REPONSES AUX OPERATEURS ECONOMIQUES

COMPLEMENT D'IFORMATION N°04

OBJET : MARCHE DE RENOVATION ECOLE ODETTE ROUX

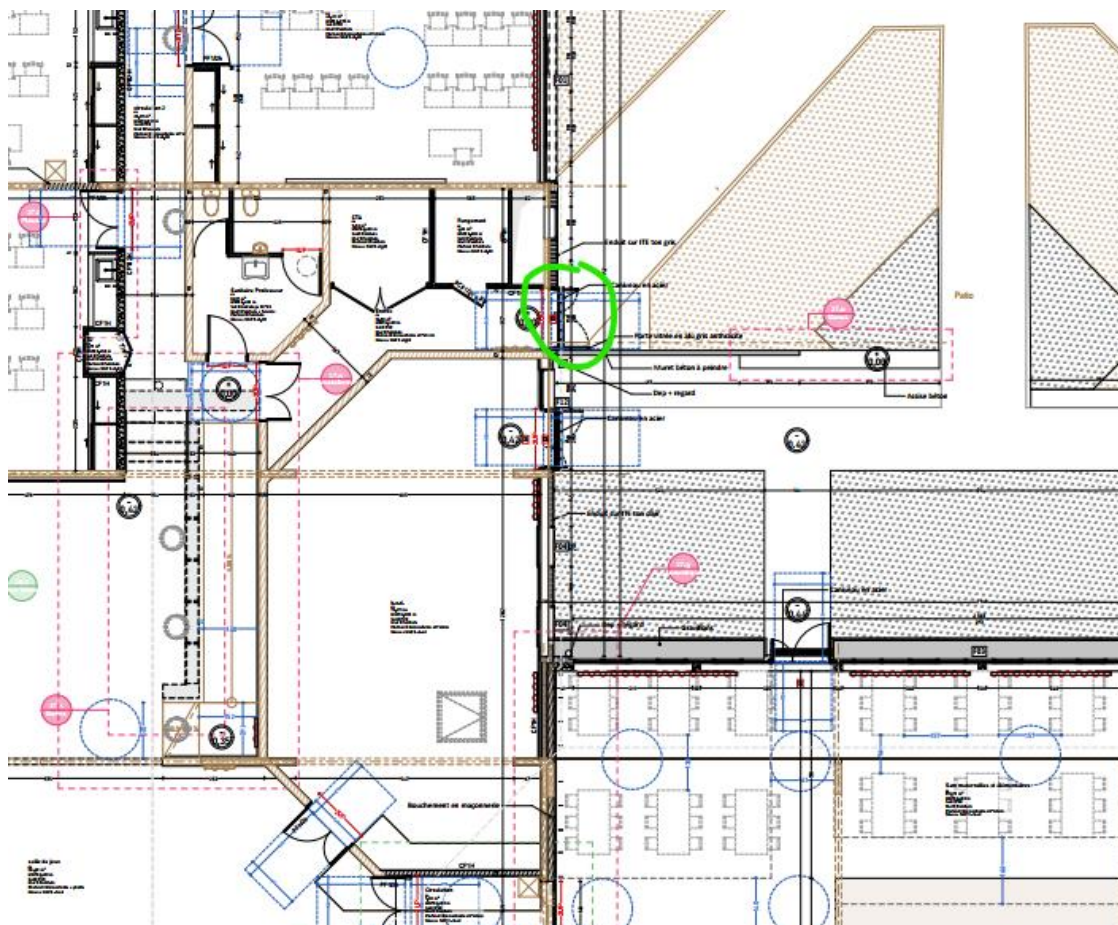
1 – Réponse à la question concernant le lot n° 07 :

« Il y a une seule porte neuve avec contrôle d'accès elle se trouve en TFP1 repérée en vert ci-dessous (article 07.3.2.1.4 de la DPGF) »
